**Правила № 34 (предотвращение опасности
возникновения пожара)**

Предложение по поправкам серии 03 к Правилам № 34 (предотвращение опасности возникновения пожара)

Представлено экспертом от Японии*

"Образец В

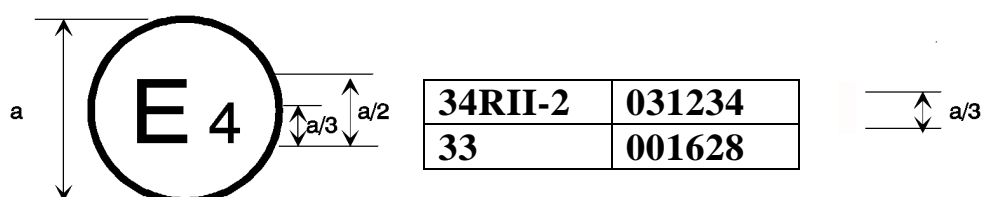
Приложение 2, образец В изменить следующим образом:

Приведенный выше знак официального утверждения, проставленный на транспортном средстве, указывает, что данный тип транспортного средства официально утвержден в Нидерландах (E4) на основании правил № 34, части I или IV и II-1, и 33*. Номера официального утверждения указывают на то, что на момент предоставления соответствующих официальных утверждений Правила № 34 включали поправки серии 03, а Правила № 33 оставались в их первоначальном варианте.

Приведенный выше знак официального утверждения, проставленный на транспортном средстве, указывает, что данный тип транспортного средства официально утвержден в Нидерландах (E4) на основании правил № 34, части I или IV и II-2, и 33*. Номера официального утверждения указывают на то, что на момент предоставления соответствующих официальных утверждений Правила № 34 включали поправки серии 03, а Правила № 33 оставались в их первоначальном варианте."

5. В отношении пункта 3.1.4.2 и образца В в приложении 2: Япония предлагает внести поправки в предписания, касающиеся образцов номера и знака официального утверждения, по тем же причинам, которые приведены в качестве обоснования поправок к пункту 1.2 выше.
